(3)指摘事項に関する回答

①指摘事項No.2に関する回答-側溝設置跡(海側壁面) 距離呈0m付近の状況(1/2) -

5.1.3 追加の開削調査結果を踏まえたF-1断層開削調査箇所付近の地層区分

側溝設置跡(海側壁面) 距離呈0m付近(解釈線あり)

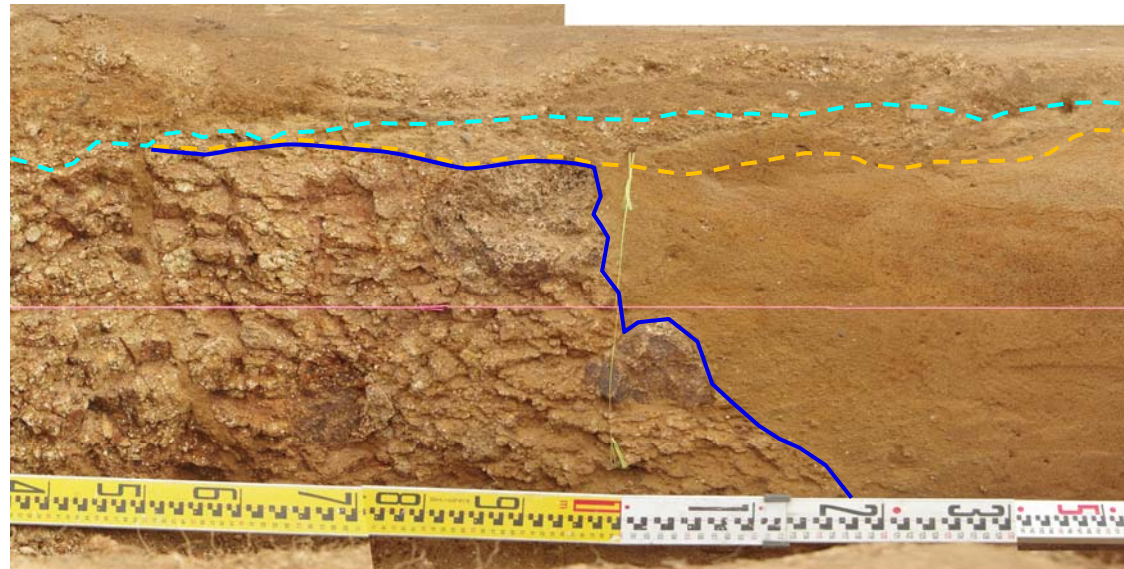
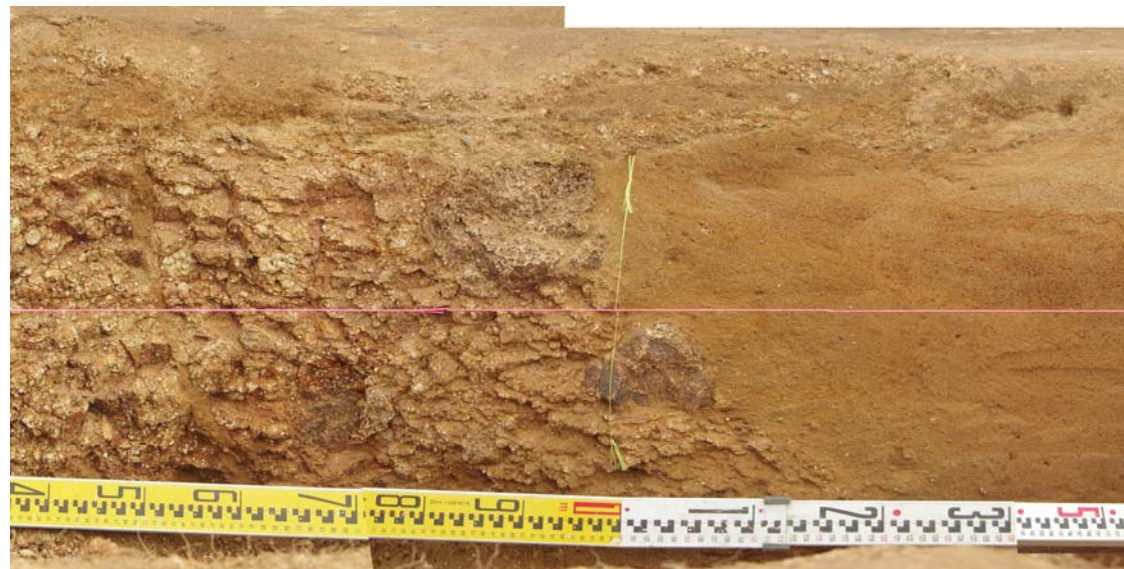
- 側溝設置跡(海側壁面) 距離呈0m付近に認められるTs3aユニットは、基盤岩(旧海食崖)を直接覆うように堆積しており、この堆積状況を明確にすることを目的に露頭の再観察を実施した。
- なお、当該箇所は、側溝設置跡(海側壁面)に対して直交方向に追加掘削(横断掘削箇所⑤)が行われたことにより、消失している。
- このため、露頭再観察は、横断掘削箇所⑤南側壁面を対象とし、壁面を整形の上、実施した(P358~P359参照)。

当該箇所は、令和2年8月に、側溝設置跡(海側壁面)に対して直交方向に追加掘削(横断掘削箇所⑤)が行われたことにより、消失している。

横断掘削箇所⑤(南側壁面)(解釈線あり)

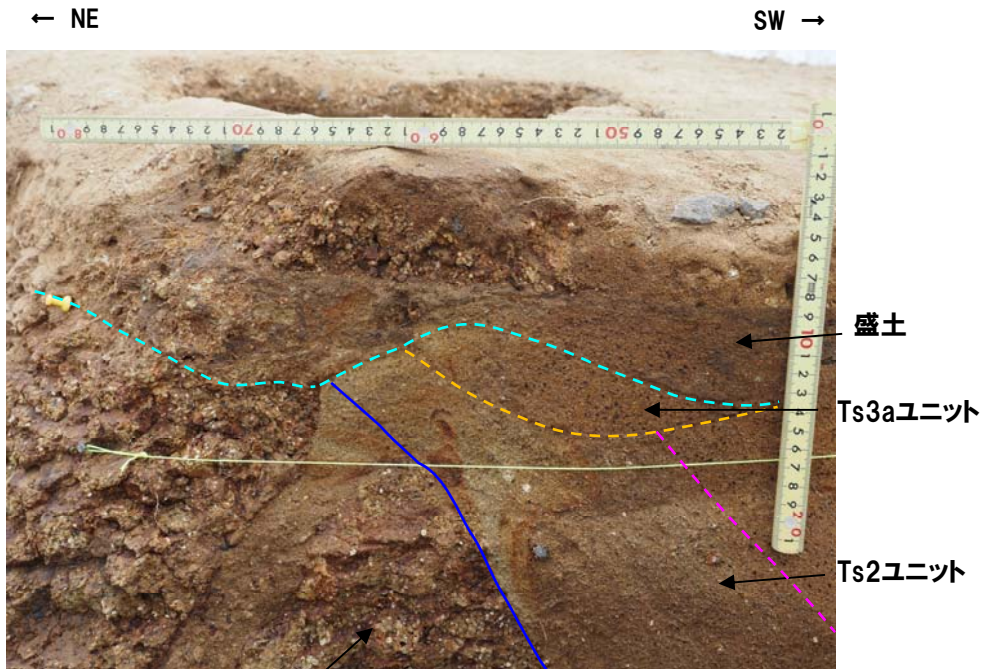
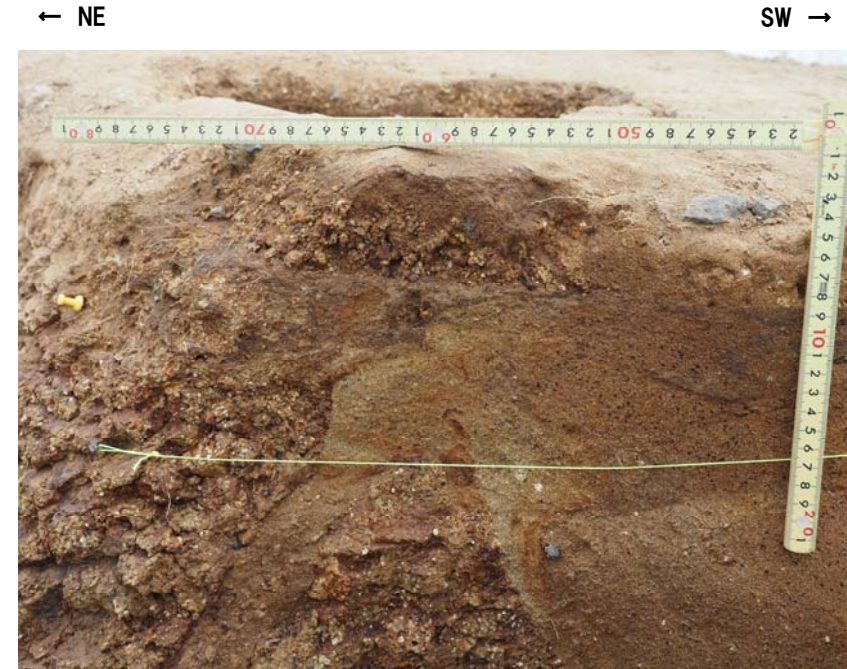
①指摘事項No.2に関する回答-露頭再観察結果(横断掘削箇所⑤)(2/2)-

- 側溝設置跡(海側壁面)距離呈0m付近に確認された基盤岩(旧海食崖)を覆う様に堆積するTs3aユニットは、横断掘削箇所⑤の再観察においては、基盤岩との関係を確認することができなかった。
- このため、既往の露頭観察の結果を整理し、パネルダイアグラムにより各堆積物の分布状況の検討を行うことで、当該箇所付近において確認された堆積状況について検討を実施した。

パネルダイアグラム(開削調査箇所(南側)横断掘削箇所②~横断掘削箇所③)(解釈線あり)

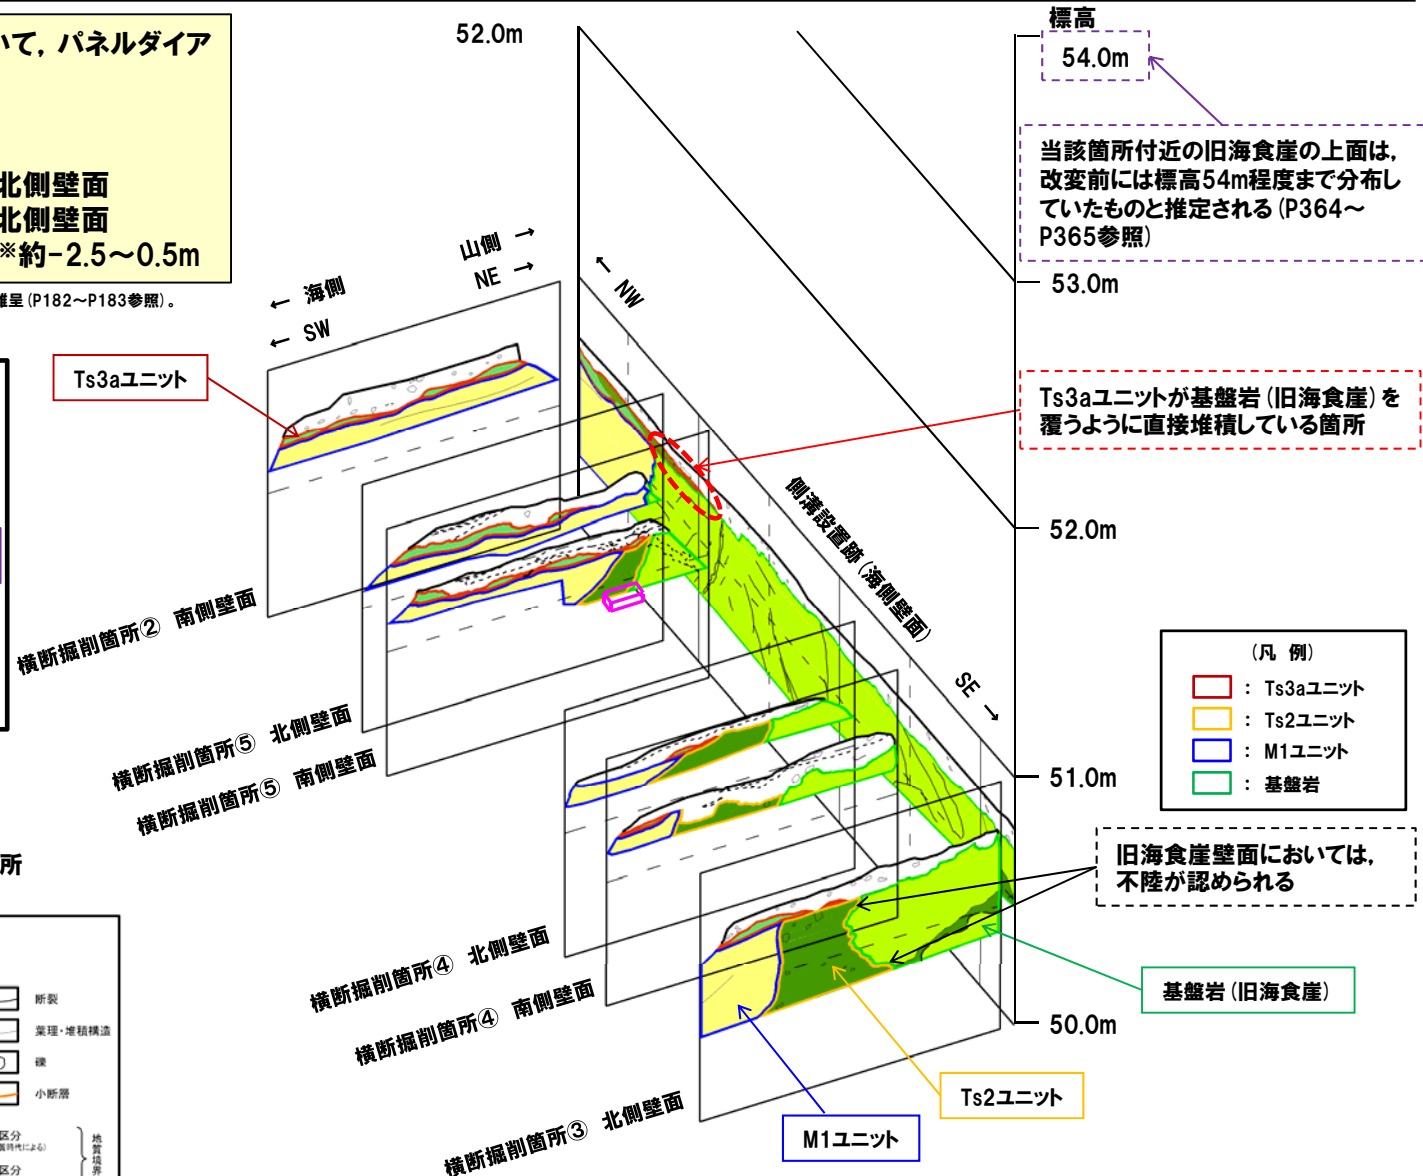
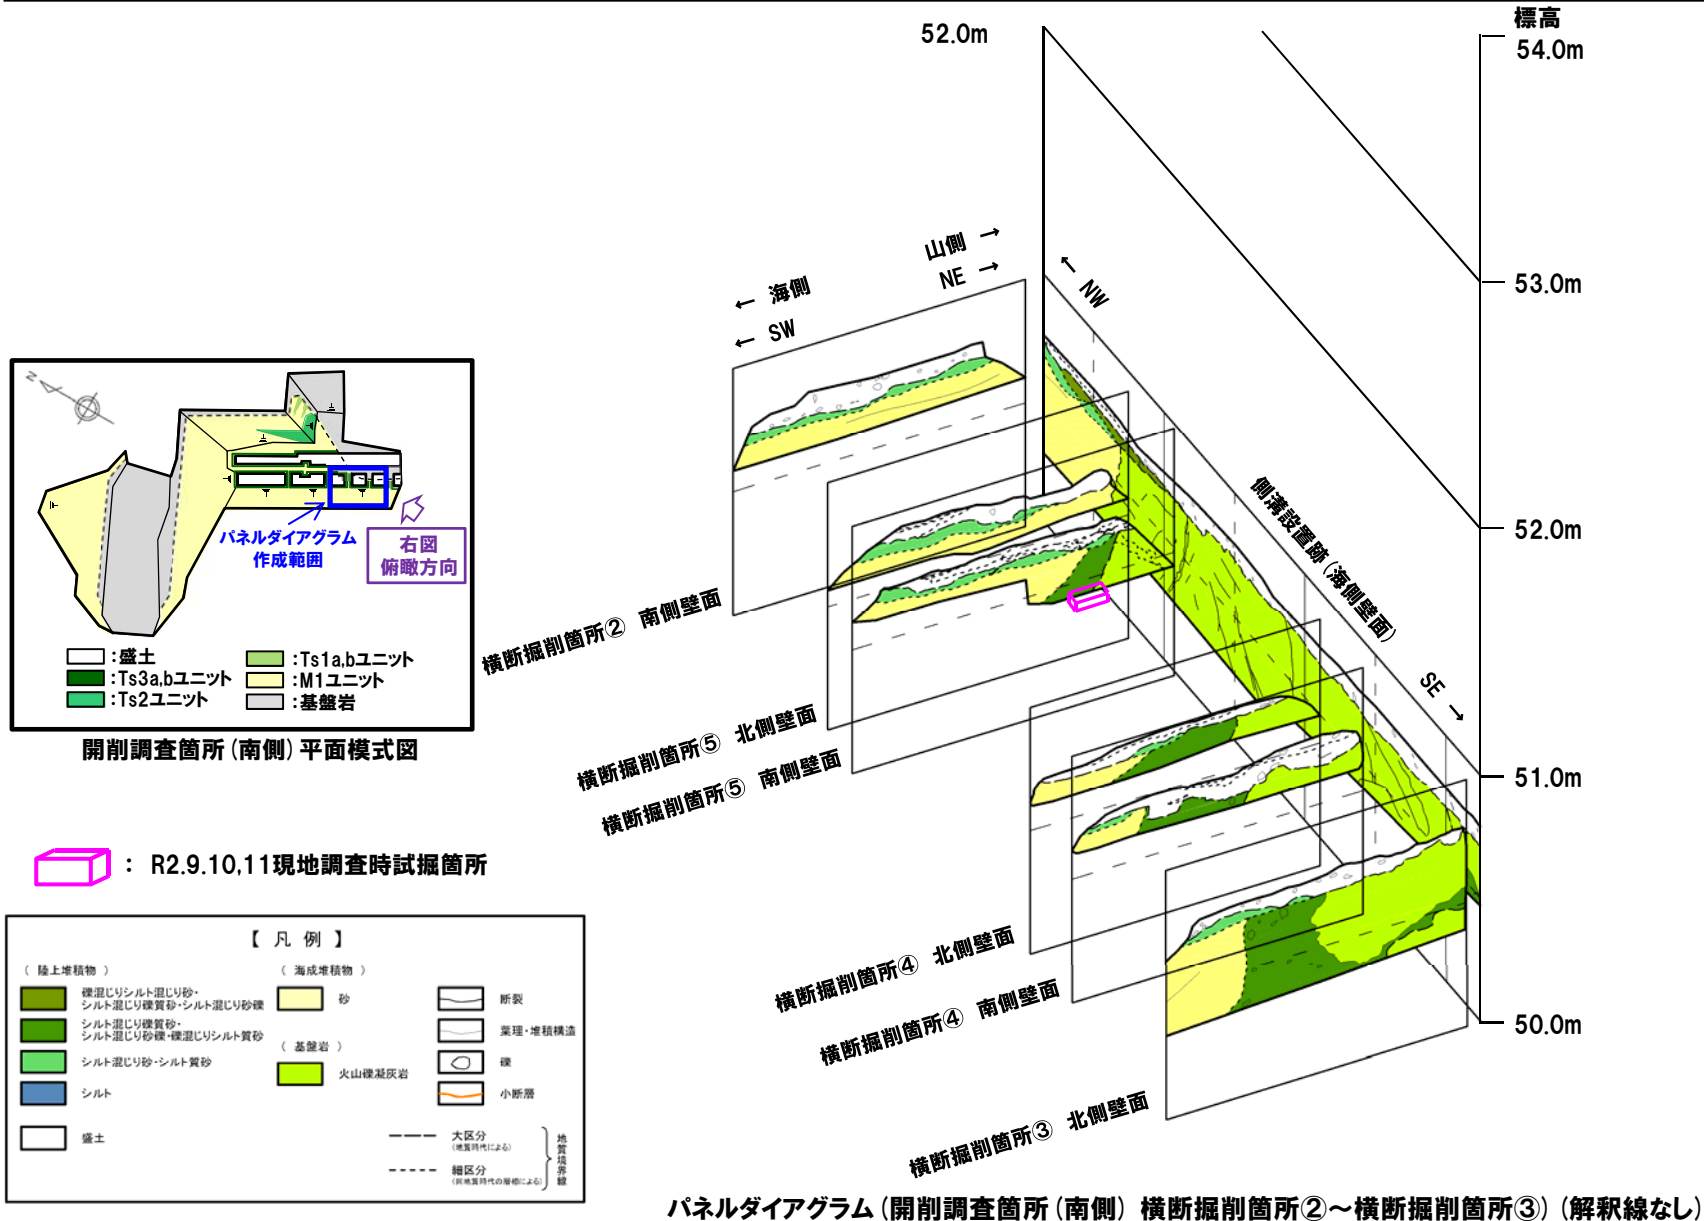
①指摘事項No.2に関する回答-パネルダイアグラム(1/2)-

○以下の壁面の露頭スケッチを用いて、パネルダイアグラムを作成した。

- Ts3aユニットの分布状況、旧海食崖の分布形状等を明確にするため、横断掘削箇所⑤における再観察結果を踏まえ、横断掘削箇所②から横断掘削箇所③の範囲を対象に、パネルダイアグラムを作成した。
- パネルダイアグラムを作成した結果、以下の状況が認められる。
  - ・旧海食崖は、側溝設置跡(海側壁面)と概ね平行なNW-SE方向～N-S方向に分布し、旧海食崖壁面には、不陸が認められる。
  - ・Ts3aユニットは、パネルダイアグラム作成範囲において、広く分布する。
- また、当該箇所付近の旧海食崖の上面は、改変前には標高54m程度まで分布していたものと推定される(P364～P365参照)。

- (a)及び(b)の検討の結果、当該箇所付近においては、改変に伴いTs3aユニットと基盤岩の関係は確認できないものの、旧海食崖の上面が標高54m程度まで分布していたものと推定されることを踏まえると、Ts3aユニットは、基盤岩の上位に広く水平方向に堆積するものではないと考えられることから、Ts3aユニットが基盤岩(旧海食崖)を直接覆うように堆積している箇所は、旧海食崖壁面の局所的な水平部上にTs3aユニットが分布しているものと判断される。

Ts3aユニットが基盤岩(旧海食崖)を  
覆うように直接堆積している箇所

旧海食崖壁面においては、  
不陸が認められる

1-1'断面図(断面位置は次頁参照)

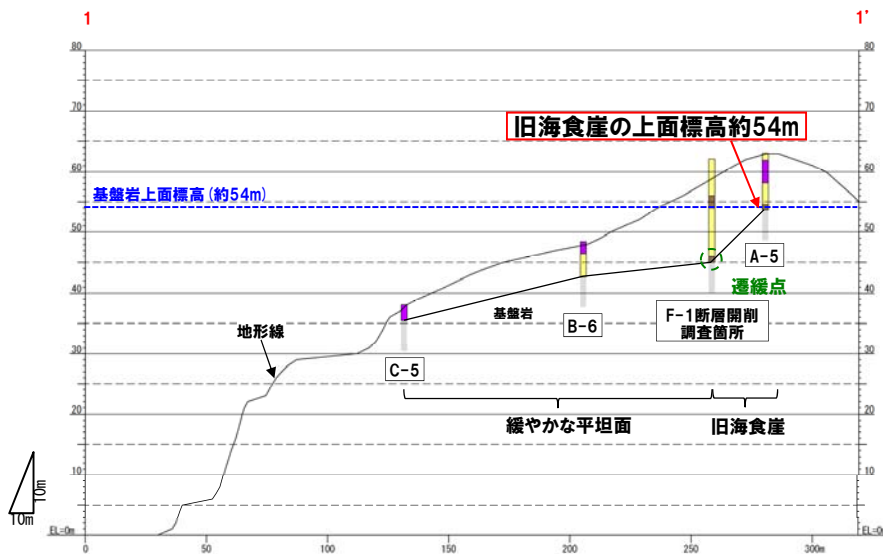
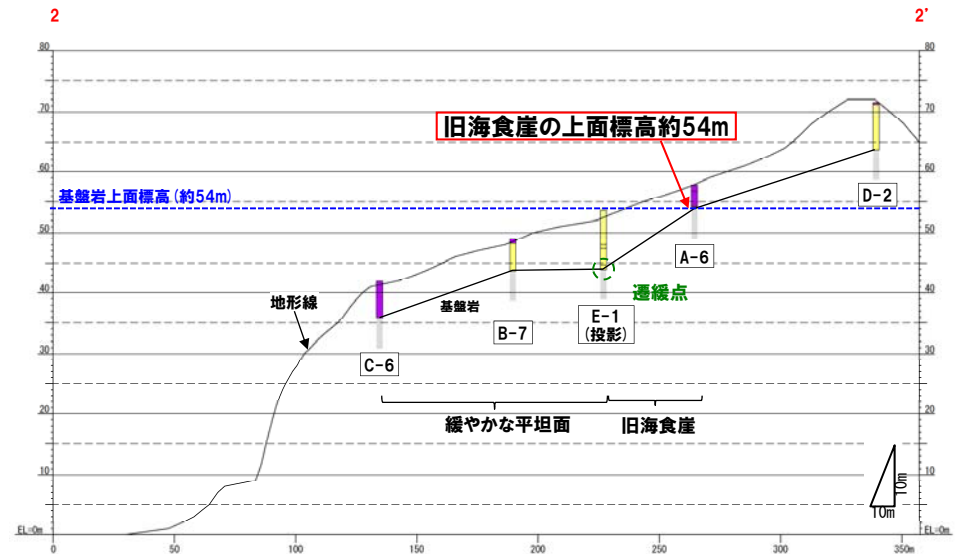
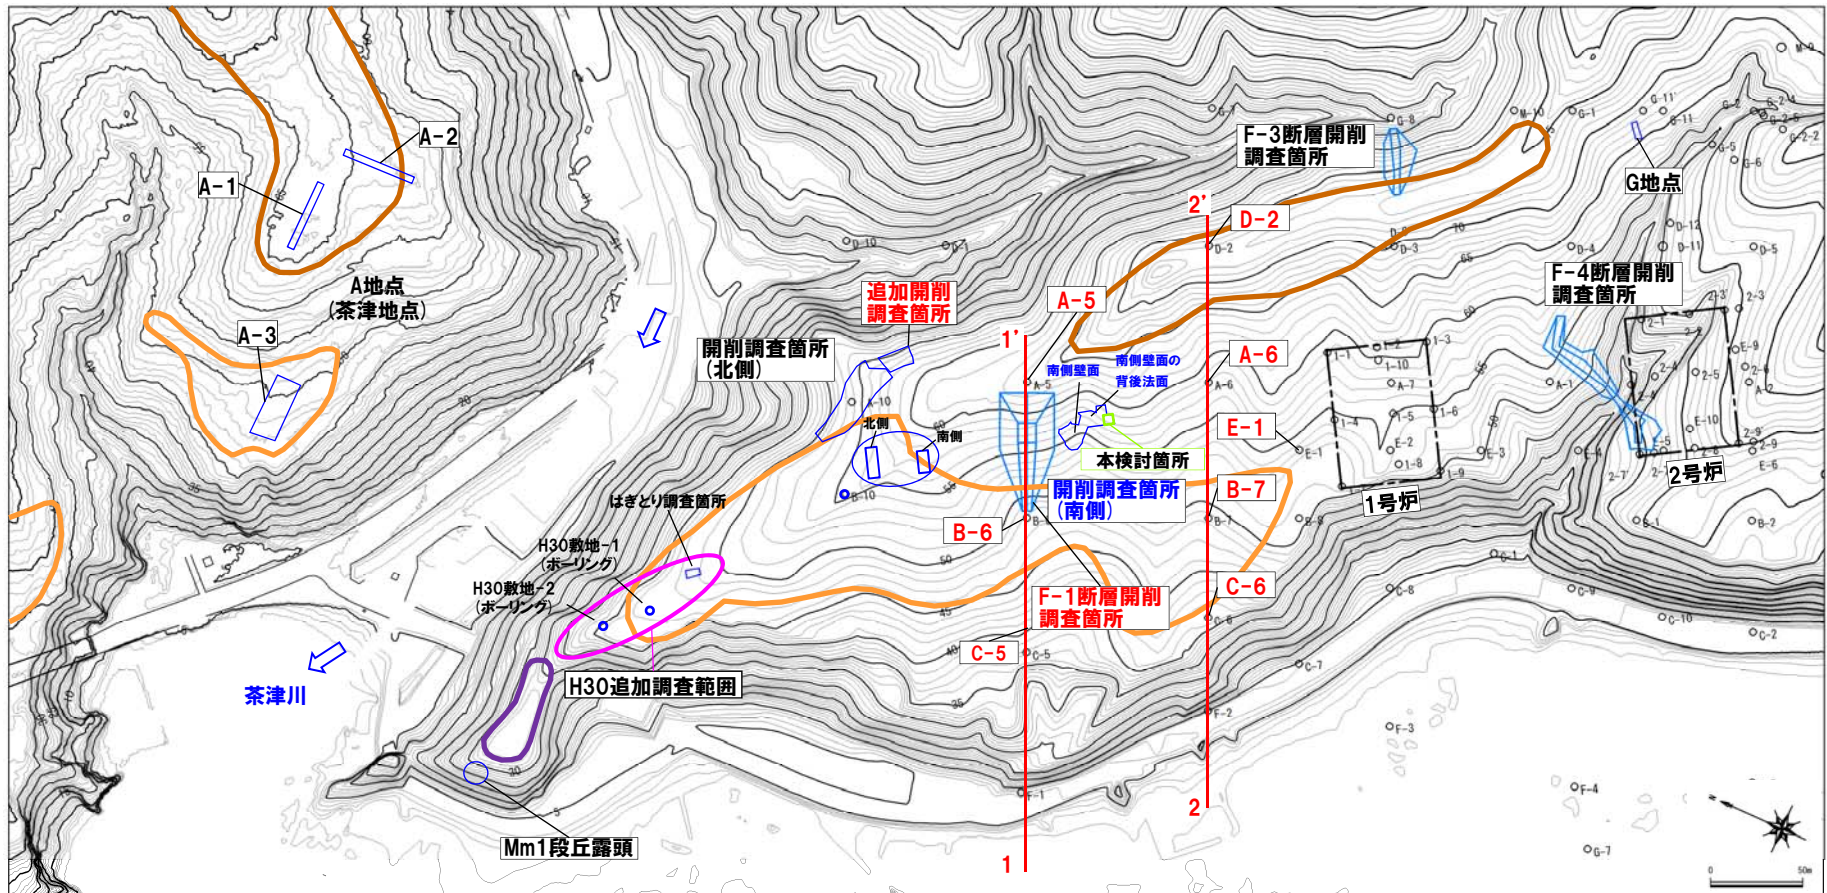
①指摘事項No.2に関する回答-旧海食崖の分布状況(F-1断層開削調査箇所付近(1/2))-

- 本検討箇所の北側に位置する旧汀線に概ね直交する断面図(1-1'断面)においては、A-5ボーリングとF-1断層開削調査箇所の基盤岩上面の比高から、旧海食崖の存在が推定される。
- 本検討箇所の南側に位置する旧汀線に概ね直交する断面図(2-2'断面)においては、E-1ボーリングとA-6ボーリングの基盤岩上面の比高から、旧海食崖の存在が推定される。
- A-5ボーリング及びA-6ボーリングに認められる基盤岩の上面標高は、約54mである。

○本検討箇所付近の旧海食崖の上面は、改変前には標高54m程度まで分布していたものと推定される。

横断掘削箇所③北側壁面及び側溝設置跡(海側壁面)の接合部(解釈線あり)

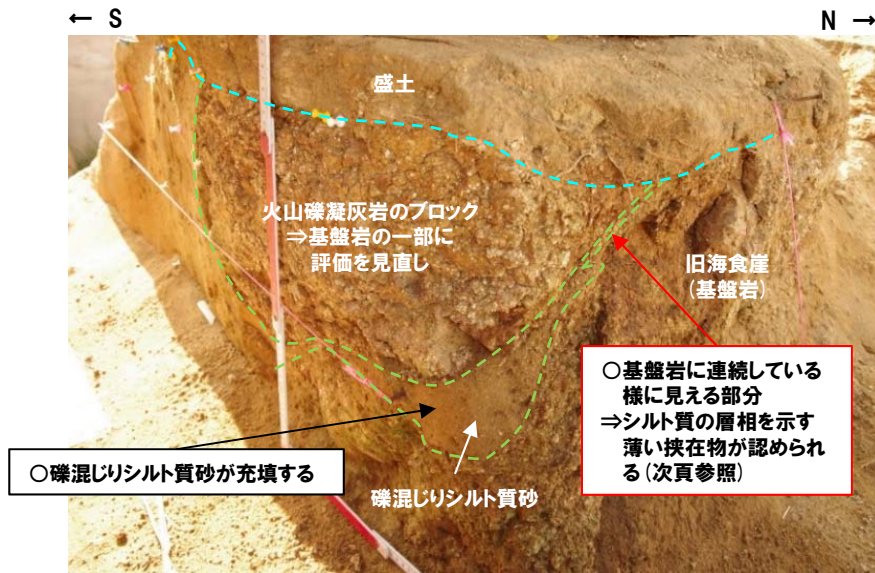
②指摘事項No.3に関する回答-露頭再観察結果(横断掘削箇所③付近)(1/2)-

- 従来の横断掘削箇所③付近のスケッチで、火山礫凝灰岩のブロック(=堆積物)と記載した箇所については、一部、基盤岩に連続している様にも見えることから、R2.9.10.11現地調査以降、露頭の再観察を実施した。
- 再観察の結果、基盤岩に連続している様に見える部分には、シルト質の層相を示す薄い挟在物が認められる。

- シルト質の層相を示す薄い挟在物が認められる部分では、火山礫凝灰岩のブロックと記載した箇所と基盤岩が明瞭に境されていないことから、火山礫凝灰岩のブロックと記載した箇所は、基盤岩の一部に評価を見直す。

南側壁面小断層上端付近 壁面写真

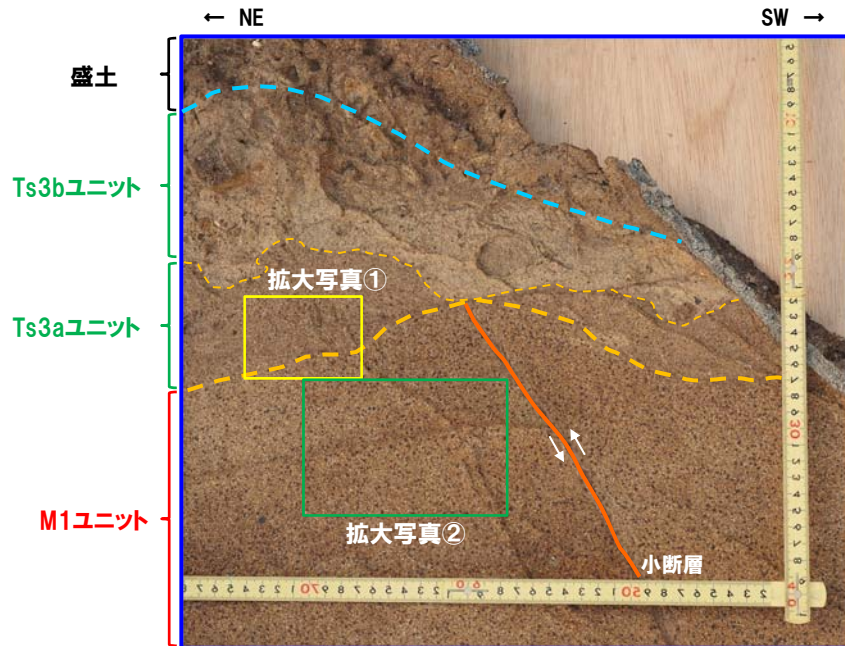
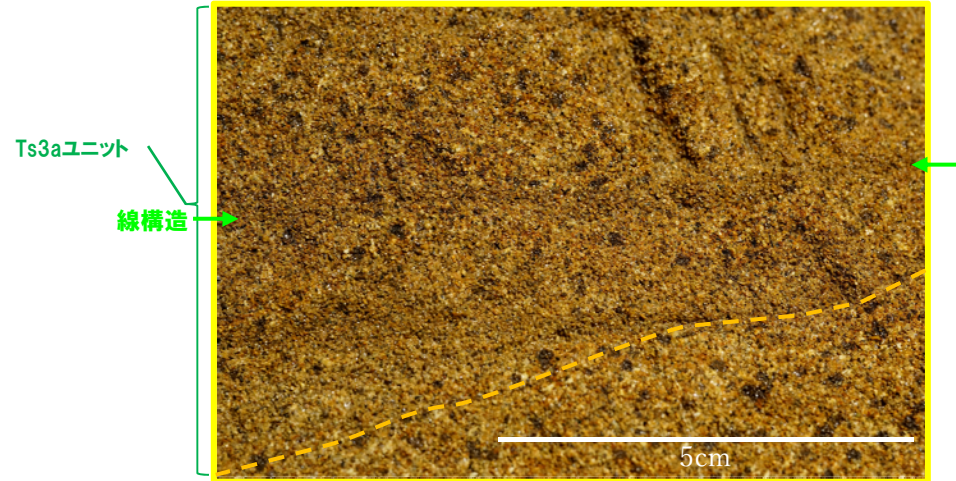
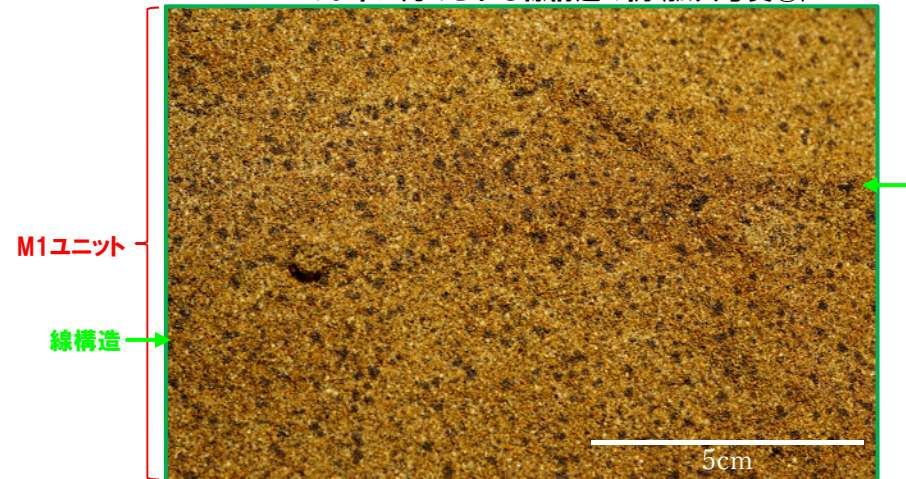
③指摘事項No.5に関する回答-Ts3aユニットに認められる線構造の成因検討(1/12) -

- Ts3aユニット中(拡大写真①)及びTs3aユニット基底面(次頁拡大写真③)においては、水平方向の線構造が認められる。
- また、M1ユニット中(拡大写真②)にも、水平方向の線構造が認められる。
- これらの線構造は、はぎとり転写試料において、類似した性状を示し、以下の特徴が認められる。
  - ・周辺の堆積物に比べ、暗い色調を呈し、細粒である。
  - ・比較的連続性が高く、直線的である。
